Objet : Avis sur le projet de Plan Local d'Urbanisme Intercommunal arrêté par le Territoire de Grand Paris Sud Est Avenir.

Plan Local d'Urbanisme Intercommunal

Liste des observations sur le projet de PLUi Grand Paris Sud Est Avenir

COMMUNE DE LE PLESSIS TREVISE

5.6 Annexes réglementaires

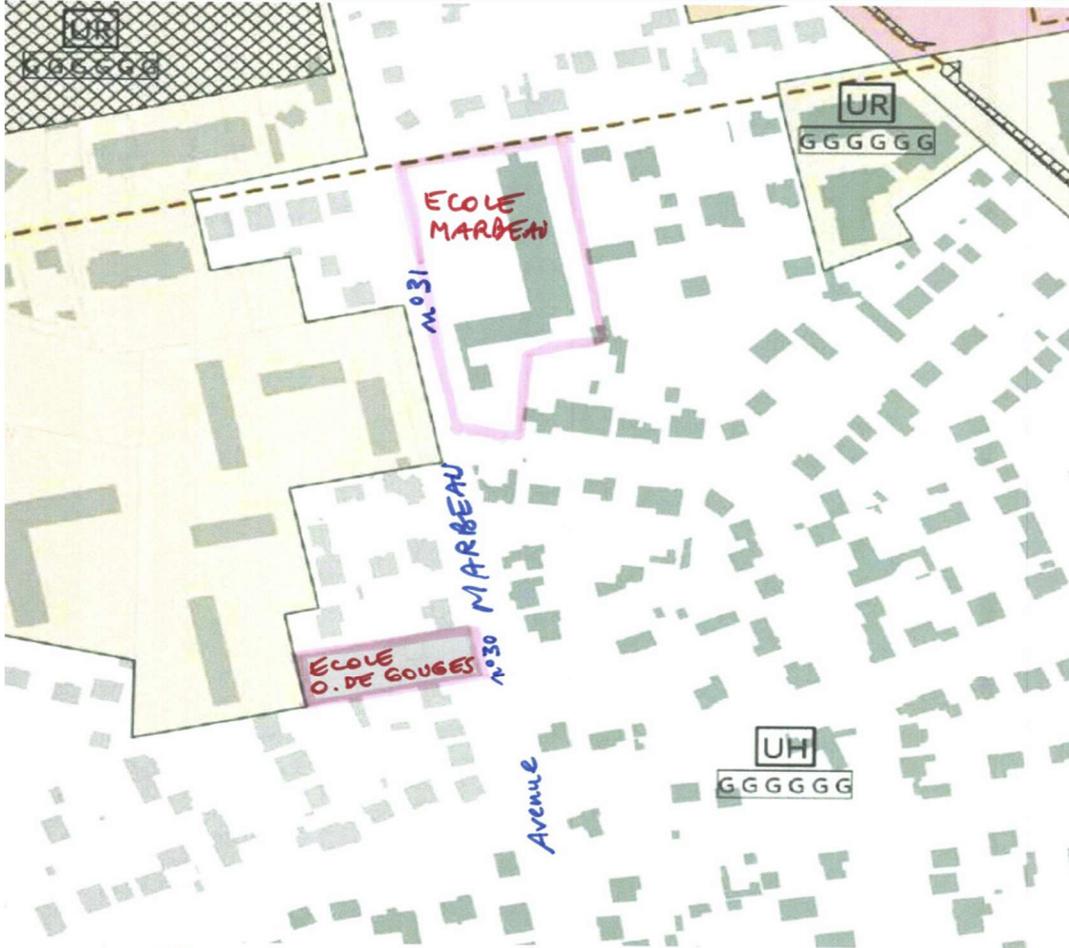
Numéro de la remarque	Annexe concernée	Observations (pour le PLUi approuvé) Faire apparaître les corrections souhaitées en rouge rouge barré	Justification	Pièce jointe
LPT 17	5.6.1	le titre est « Patrimoine bâti protégé » mais les bas de pages 1 à 338 indiquent « Patrimoine naturel protégé »	Erreur matérielle	
LPT 18	5.6.1 page 53	Pour la date de construction ajouter : 1920 et extension en 2015	Permis de construire n°940591201012	
LPT 19	5.6.1 page 56	Ferme Saint Antoine : Modifier la désignation Pavillon d'entrée ou maison de garde (dit pigeonnier) et la date de construction première moitié du XVII^{eme} siècle et non 1880	Source : société historique du Plessis	
LPT 20	5.6.1 page 56	Adresse à modifier pour l'Eglise saint Jean-Baptiste :	délibération du conseil municipal n° 2006-061 du 23 sept. 2006, relative changement de
